658c8c79-91f6-4dbd-b6e0-c784768f1f87

Modulação blocos de concreto lazer A

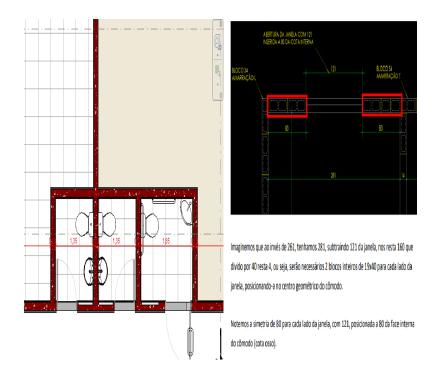
Descrição Por gentileza, seguir regras de modulação dos blocos Solicitação de concreto, evitando assim mais cortes

Dimensões alteradas		
conforme regras de		
modulação. Tentou-se	2021-10-06T14:40:15+00:00	bruno@chaconengenharia.lcom@chaconengenharia.com
modificar o mínimo		
possível o arquitetônico
